**ENQUÊTE PUBLIQUE ENVIRONNEMENTALE**  
**préalable à la délivrance d'une autorisation de construire**  
**d'un ensemble immobilier dénommé**  
**« Les Tours SISTERS » sur la commune de PUTEAUX**

**ANNEXE N°6**

**MÉMOIRE EN RÉPONSE DE CNIT DÉVELOPPEMENT**  
**AU PROCÈS-VERBAL DE SYNTHÈSE DES OBSERVATIONS**

**Plan de situation de la culée creuse (en rouge) destinée à accueillir le nouveau transformateur SNCF**  
Source : PC. 2.1 – Plan du niveau Rue existant

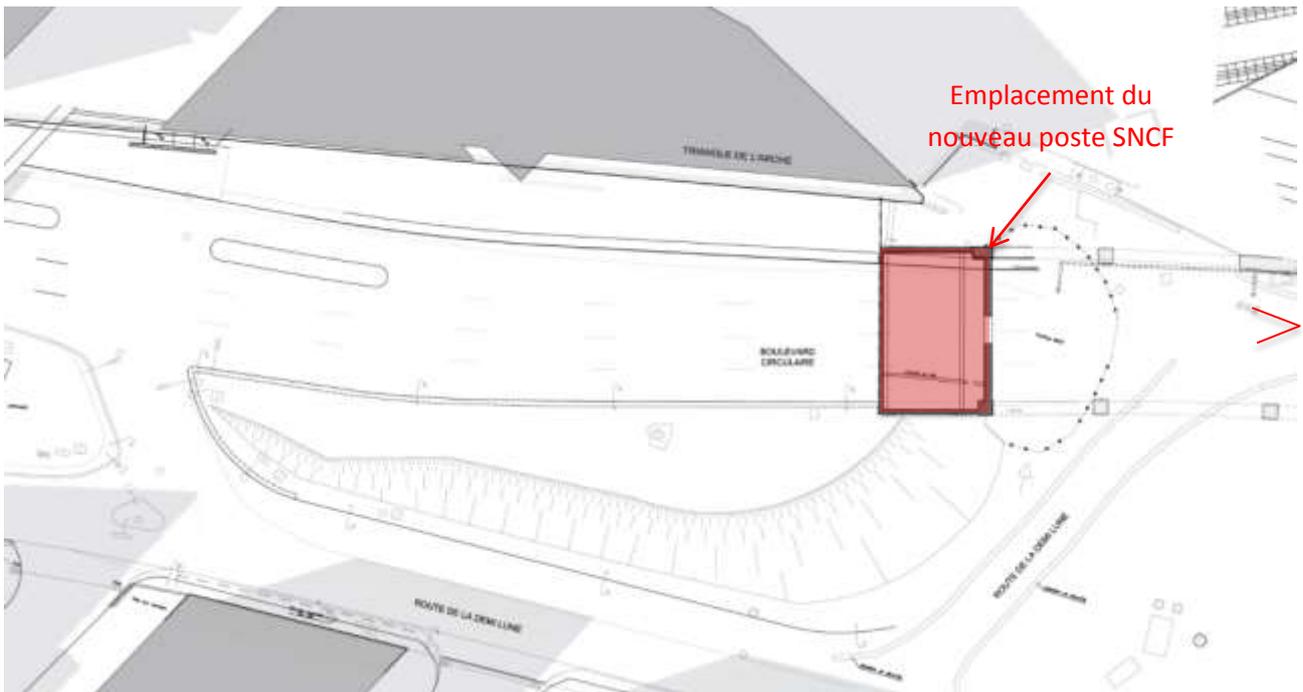
- a) Impacts du déplacement du transformateur SNCF (en phase travaux et à terme).**
- b) L'éclairage du boulevard circulaire dans la zone du projet sera-t-il enfin mis en fonction à l'issue des travaux?**
- c) Incidence des travaux pour les véhicules se dirigeant vers le boulevard circulaire et en provenance du boulevard de la Mission Marchand.**
- d) La multiplicité des chantiers prévus (notamment celui d'EOLE), ne va-t-elle pas conduire à des encombrements préjudiciables pour tous. Le dossier est muet sur les moyens prévus pour limiter ces nuisances.**

Le poste transformateur SNCF se situe actuellement dans une emprise qui était à l'origine sous le Boulevard Circulaire, avant que celui-ci ne soit déplacé (le poste était initialement situé sous l'ancien Viaduc du Havre, démoli presque en totalité en 2006). Le nouveau transformateur SNCF sera localisé sous le Boulevard Circulaire tel qu'il a été reconfiguré en 2006, dans la culée de l'ouvrage existant.

L'extrait de la pièce de permis de construire PC. 2.1 – Plan du niveau rue existant – ci-dessous figure l'emplacement de cette culée creuse (surlignée en rouge) :

## Observation n°27 – Aires de livraison (Plan 1.107 – Annexe1 du volume 3/3 du dossier d'enquête)

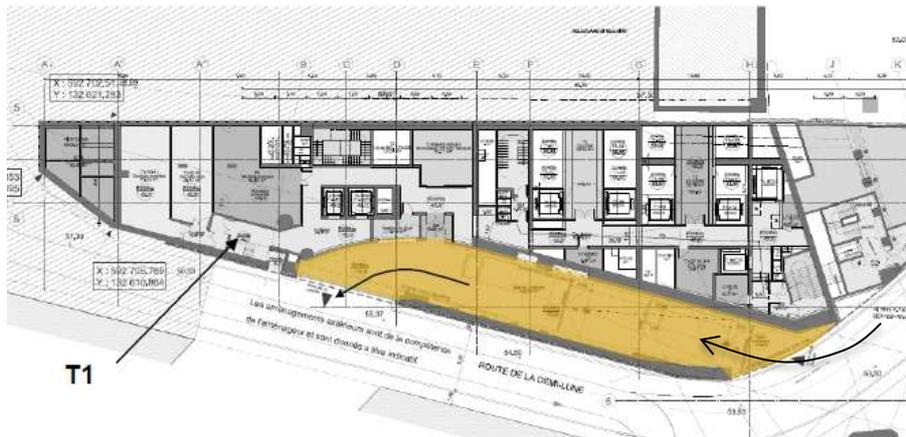
Les dispositions géométriques de ce plan au niveau R00 sont-elles suffisantes pour son fonctionnement. La largeur disponible à l'entrée atteint un minimum de 4,80 m. La représentation du camion sur le plan pose deux questions, à savoir : le chauffeur peut-il descendre de son véhicule, et un véhicule (de secours par exemple) peut-il accéder à la Tour T1 si un tel camion stationne à l'entrée.

particulier que ces aires disposent d'une entrée et d'une sortie distincte ; il n'y aura donc aucune sortie en marche arrière.

- Au niveau de la tour T1, le chauffeur du véhicule de livraison aura la place pour sortir avec plus de 3 mètres restant sur sa gauche. La zone plane permet par ailleurs d'accueillir deux véhicules, puisqu'elle fait environ 20 m de long.
- Au niveau de la tour T2, le chauffeur de véhicule de livraison aura de la place pour sortir sur sa gauche à condition qu'il n'y ait pas un deuxième véhicule situé sur sa gauche et situé au niveau de sa portière. Nous rappelons pour information qu'environ 6 poids-lourds sont attendus dans la journée, il y a peu de chance qu'ils arrivent au même moment. De toute façon le chef de quai sera présent pour surveiller le fonctionnement de l'aire de livraison.
- Par ailleurs, chaque aire de livraison sur T1 et T2 sera dotée d'un chef de quai, en charge du bon fonctionnement et de la sécurité au sein de cet espace.

Synthèse des contraintes au niveau Dalle  
Source : « PC. 11 – Etude d'impact » - Page 367

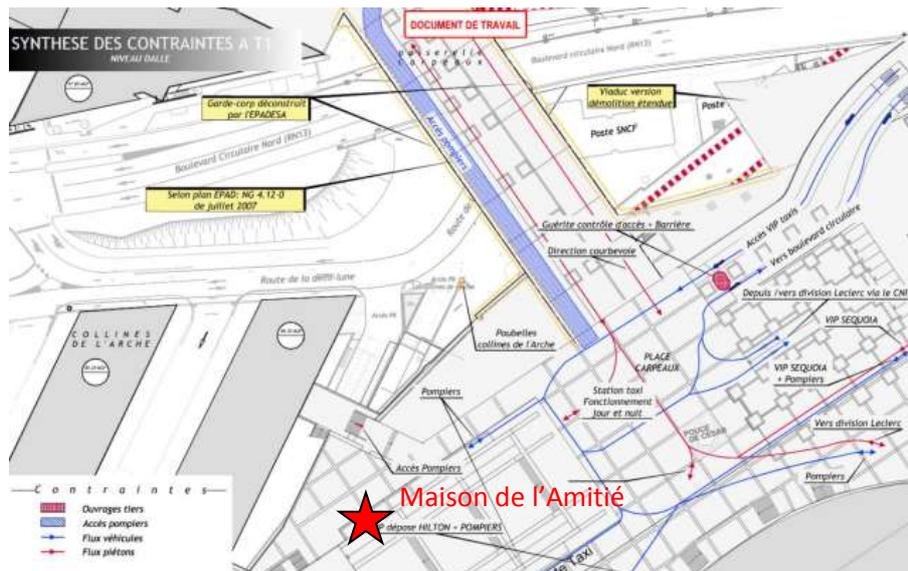
Quels seront les impacts pendant les travaux des tours et de la place Carpeaux sur le fonctionnement de la maison de l'Amitié (Association d'accueil des SDF)

Ce plan indique donc que les accès à la Maison de l'Amitié sont bien maintenus, puisque l'accès piétons aux Collines de l'Arche ainsi que les flux véhicules de la station de taxi situés à proximité immédiate de la Maison de l'Amitié ont été identifiés comme des fonctionnalités à conserver ou à impacter au minimum. Les

**Implantation de la Dalle Carpeaux – Situation existante**  
Source : « PC. 2.2 - Plan de masse existant »

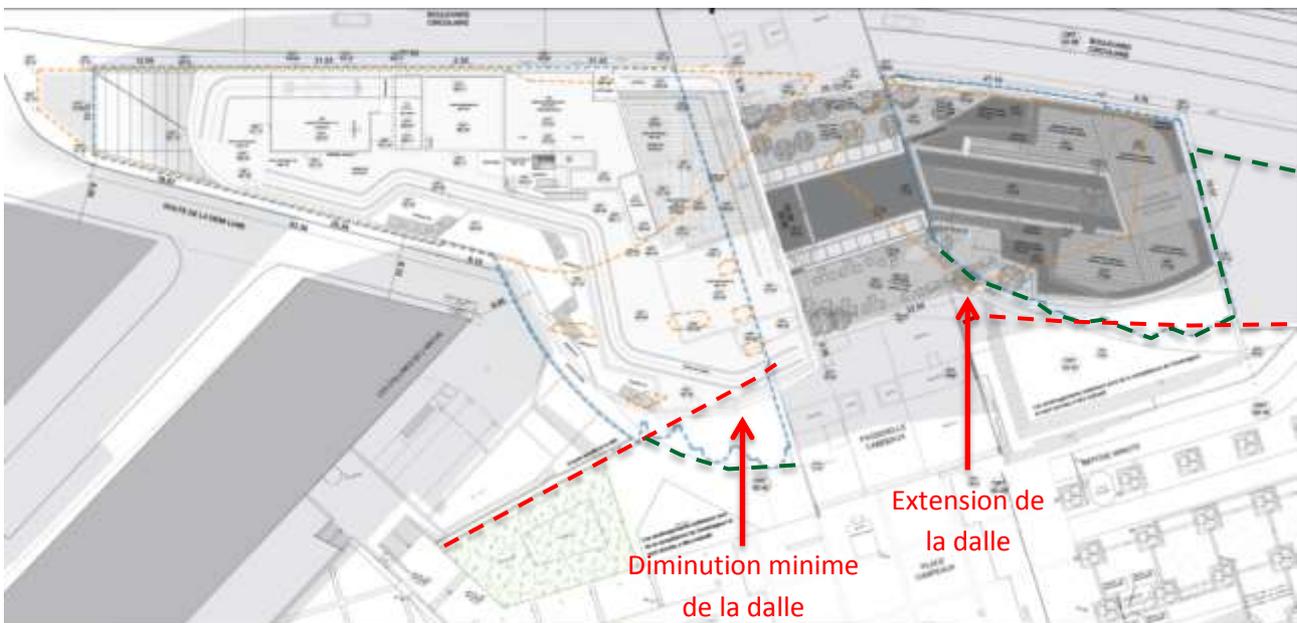
**Observation n°42 – Les tours SISTERS vont prendre de l'espace libre sur l'esplanade, ce qui portera atteinte à son avenir et son intérêt.**

Les deux plans de masse suivants (situation existante et situation projet) permettent de comprendre cette emprise très réduite sur la dalle. **Les tirets rouges** représentent les limites actuelles de la Dalle Carpeaux, dans les deux situations, **les tirets verts** la future limite du bâtiment au droit de ces emprises. Ils permettent de comprendre :

- Qu'au droit de la Tour T1, la consommation d'espaces publics est très faible ;
- Qu'au droit de la Tour T2, la dalle est étendue, créant une augmentation d'espaces publics ;
- Que de manière générale, le projet vient au contraire permettre la requalification de la Dalle.

Plan du niveau Dalle

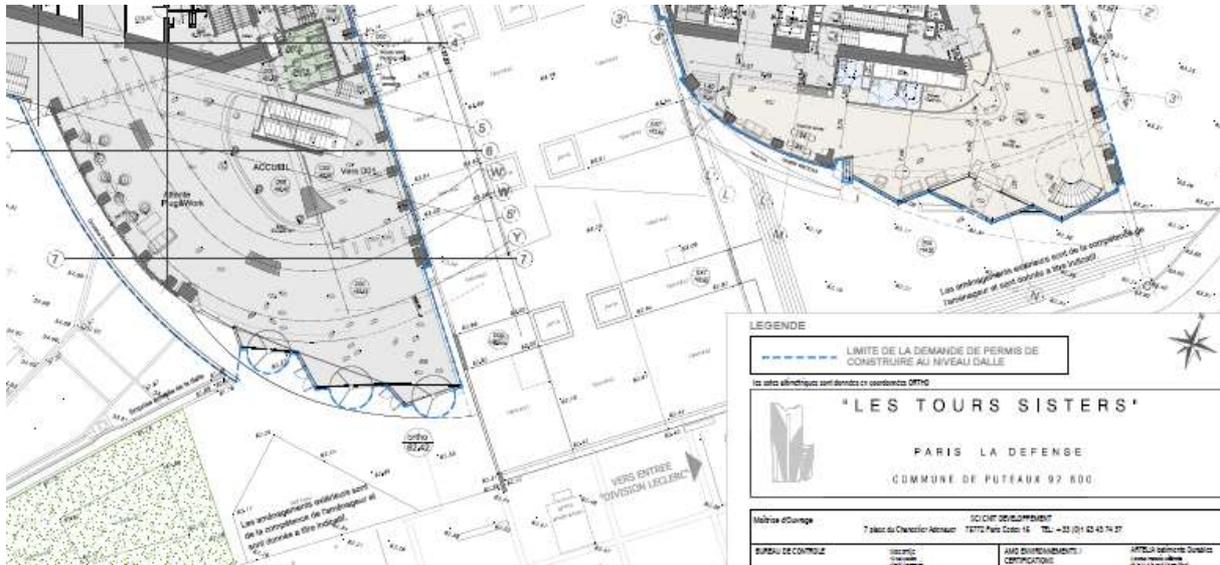
**Le dossier ne présente pas les conséquences du projet à terme et en phase chantier sur les conditions d'écoulement des flux piétonniers. Le nombre prévisionnel des piétons n'est pas donné, ni les conséquences sur le plan de sécurité et d'évacuation de la Défense. (Estimation de 30 000 personnes par jour empruntant la place Carpeaux)**

En préambule, l'impact du projet des Tours SISTERS sur les flux piétons de la passerelle Carpeaux est bien analysé dans l'étude d'impact, dans la section 4.2.1.8 page 308 : « *Tout d'abord, il convient de souligner que le projet des Tours Sisters, enjambant de part et d'autre la passerelle Carpeaux, n'aura pas pour effet de modifier les flux piétons empruntant cet ouvrage assurant la liaison entre le quartier d'affaires de La Défense et le quartier Faubourg de l'Arche à COURBEVOIE.* »

Le plan du projet au niveau Dalle montre que les entrées des tours se situent au Sud de la Passerelle Carpeaux, directement sur la Place Carpeaux.

Coupe de principe – Phase 2

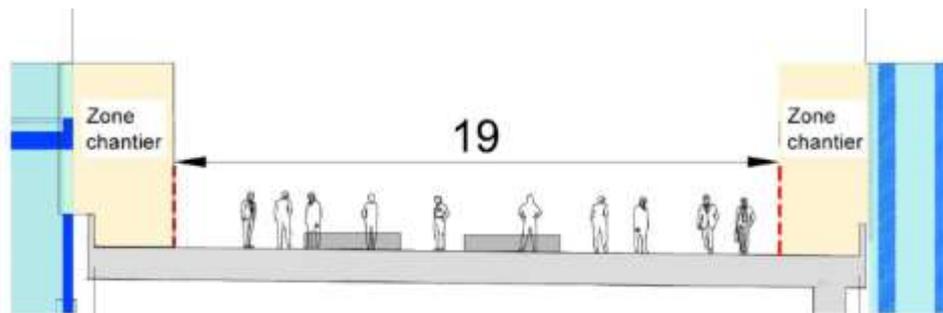
**La protection de ces piétons contre la chute d'objets sera-t-elle bien assurée pendant le chantier?**

- Phase 2 : Passerelle maintenue sur une largeur de 19m pendant les travaux d'élévation des premiers étages du projet
